dossiercode 20210304-33-25738

kenmerk IN21-Z30689

Bouw woning, Ter Apel, Barnflair West naast 74

Uitgangspuntennotitie Watertoets normale procedure

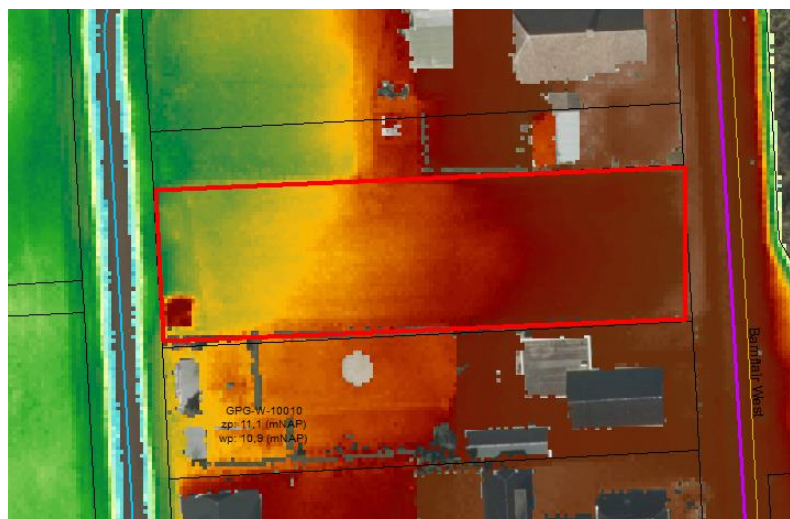
Aan de westzijde van het perceel ligt een hoofdwaterring (groen) in eigendom van het waterschap. Directe afvoer van hemelwater op hoofdwaterringen, zonder vertraagde afvoer, is niet toegestaan. Afvoer van hemelwater op het hoofdstelsel dient daarbij te voldoen aan de landbouwkundige afvoer van ca. 1,2 l/sec.ha. De afvoer van hemelwater op het lokale watersysteem dient daarom vertraagd plaats te vinden. Hiervoor zullen maatregelen op het perceel ingepast moeten worden door bv. infiltratie in de bodem en/of berging in een eigen sloot met een overloop op de hoofdwaterring en zal ook op het perceel moeten worden. Opvang en/of infiltratie van hemelwater dient een bergend vermogen te hebben van 35 m³ binnen het perceel.

Hoogtekarte

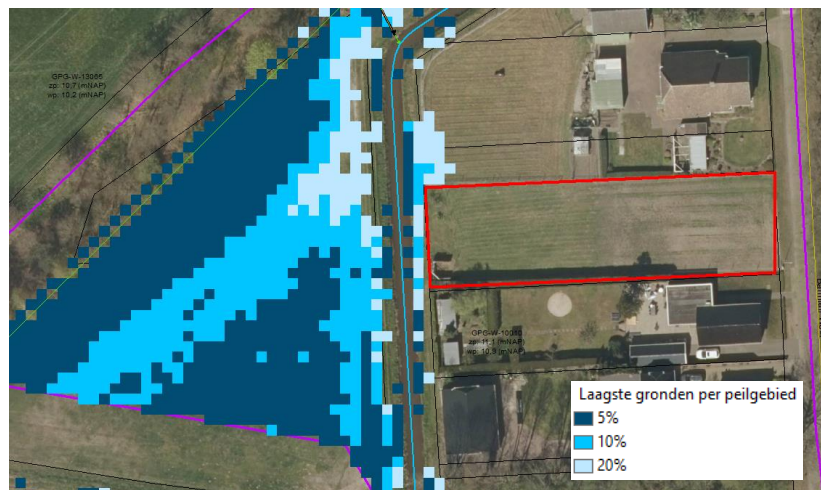
Uit de hoogtekarte is op te maken dat de locatie van de woning op de hogere delen van het perceel liggen (rood/bruin) en deze voldoen aan de droogleggingsnorm. Naar het westen toe loopt het perceel af en worden de gronden natter (geel/groen).

Aan de westzijde van de hoofdwatgang liggen gronden die binnen het peilgebied tot de laagste gronden worden horen en bij extreme neerslag situaties gevoelig zijn voor wateroverlast. Directe afvoer van hemelwater op de hoofdwatgang zou aan deze situatie bijdragen.
